БПОУ РА «Горно-Алтайский педагогический колледж»
Акт обследования общежития БПОУ РА «ГАПК» №3

АКТ ОБСЛЕДОВАНИЯ общежития БПОУ РА
«Горно-Алтайский педагогический колледж» №3

Акт обследования
общежития БПОУ РА «ГАПК»
на предмет доступности объекта и услуг для инвалидов и других МПН

Схема 1

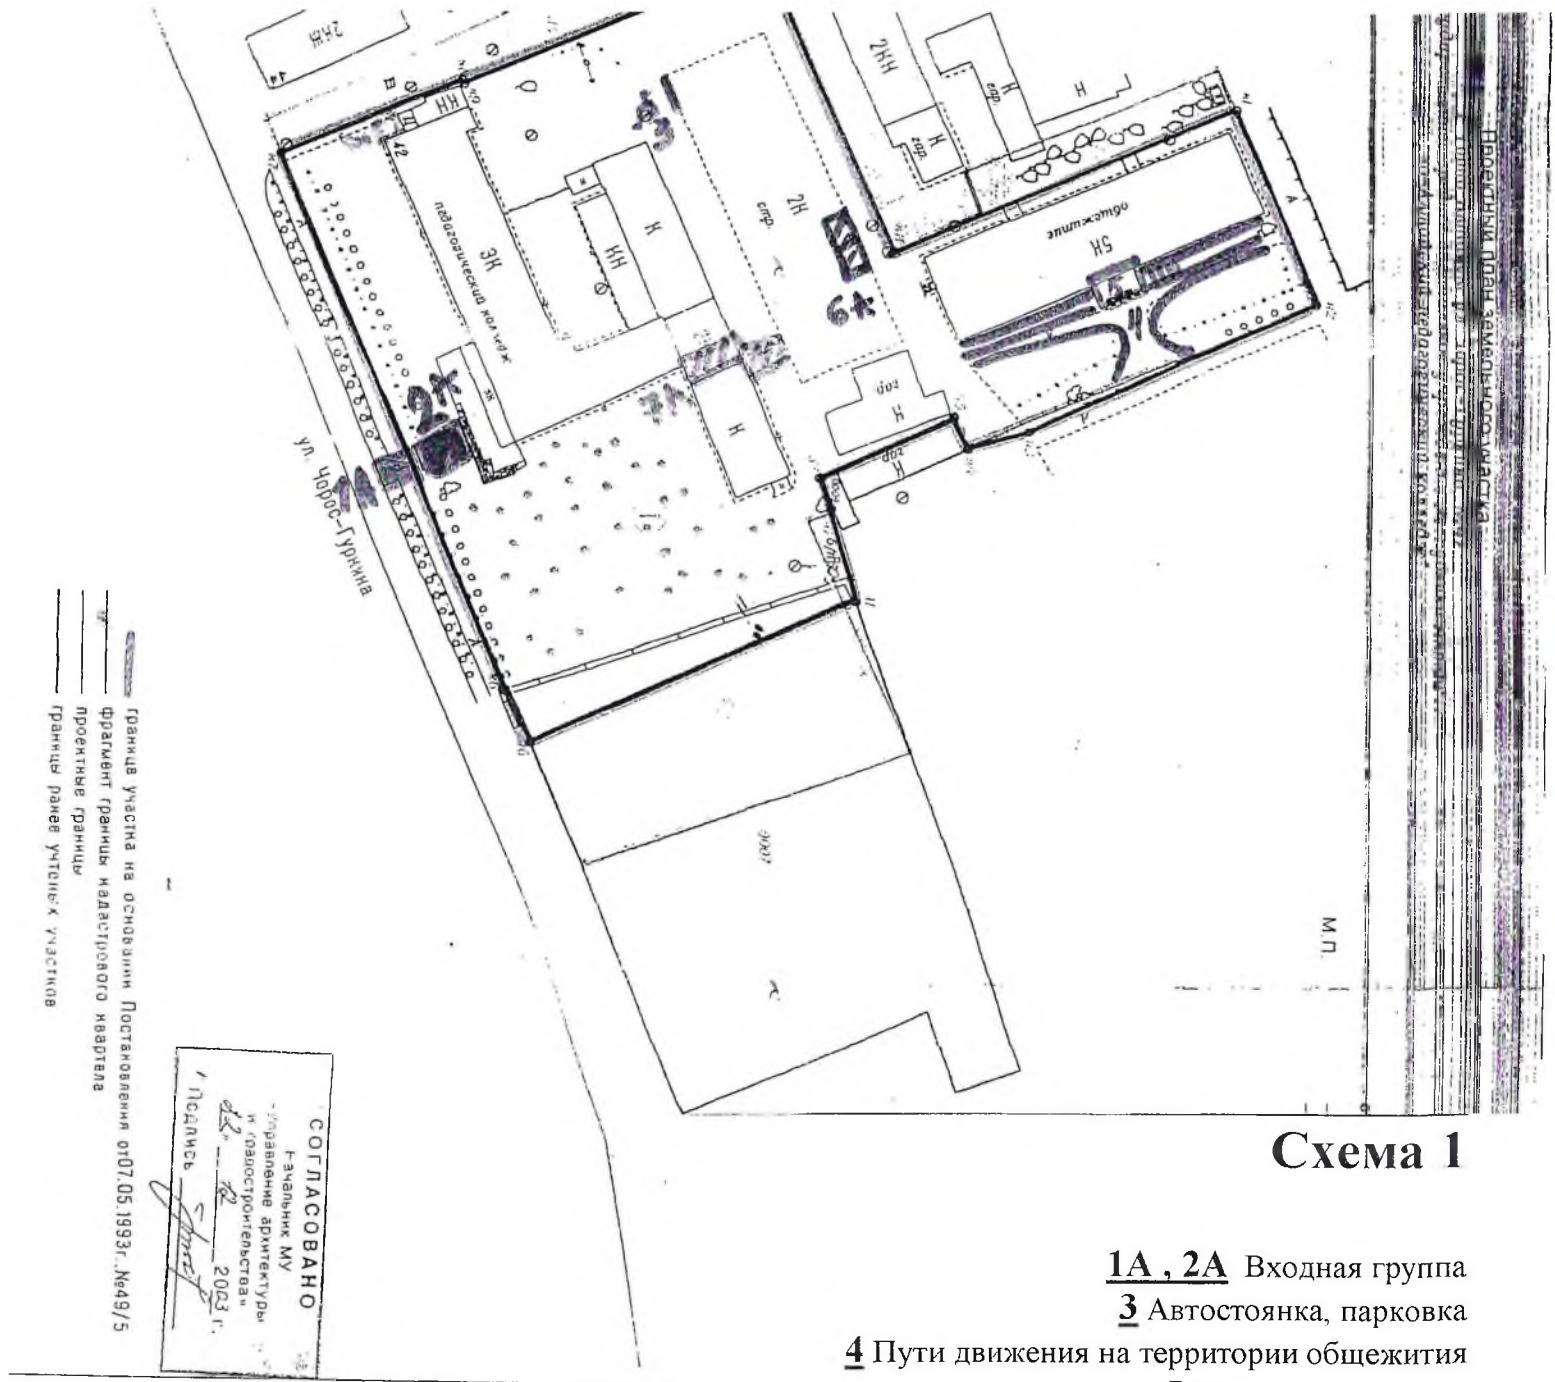
№п/п	Наименование функционально-планировочного элемента	Наличие элемента			Выявленные нарушения и замечания		Работы по адаптации объектов	
		есть/нет	№ на плане	№ фото	содержание	Значимо для инвалида (категория)	содержание	Вид работ
1.1	Вход на территорию	Нет						
1.2	Путь движения на территории	Есть	1.4	1	Отсутствует обозначение направления движения ко входу. Отсутствуют бортики на путях движения инвалидов на креслах-колясках ко входу.	Все	Установить тактильное и цветное обозначение пути к главному входу. Установить бортики.	Орг ТСР ТР
1.3	Лестница (наружная)	Нет						
1.4	Пандус (наружный)	Нет						
1.5	Автостоянка и парковка	Нет

№п/п	Наименование функционально-планировочного элемента	Наличие элемента			Выявленные нарушения и замечания		Работы по адаптации объектов	
		есть/нет	№ на плане	№ фото	содержание	Значимо для инвалида (категория)	содержание	Вид работ
2.1	Лестница (наружная)	Есть	1.5	2	Отсутствует цветовое обозначение границ лестницы. Отсутствуют поручни.	С О	Установить контрастное цветовое обозначение первой и последней ступеней. Установить оградительные поручни.	Орг ТСР ТР
2.2	Пандус (наружный)	Есть	1.5	1	Соответствует требованиям нормативных документов			
2.3	Входная площадка (перед дверью)	Есть	1.5	2	Отсутствует противоскользящее покрытие.	Все	Установить нескользкое покрытие.	Орг ТСР ТР
2.4	Дверь (входная)	Есть	1.5	2, 3	Закрывание двери не регулируется.	Все	Установить регулируемый доводчик с задержкой закрывания	Орг ТСР

Наименование зоны	Состояние доступности	Рекомендации по адаптации
Вход в здание	ДУ – В	Организовать ситуационную помощь инвалидам и МГН на входе в общежитие ГАПК в виде сопровождения персоналом: - внести соответствующие изменения в Коллективный договор; - закрепить соответствующих сотрудников с внесением соответствующих функций в должностные обязанности. Провести реконструкцию крыльца с установлением нескользкого покрытия и оградительными поручнями.
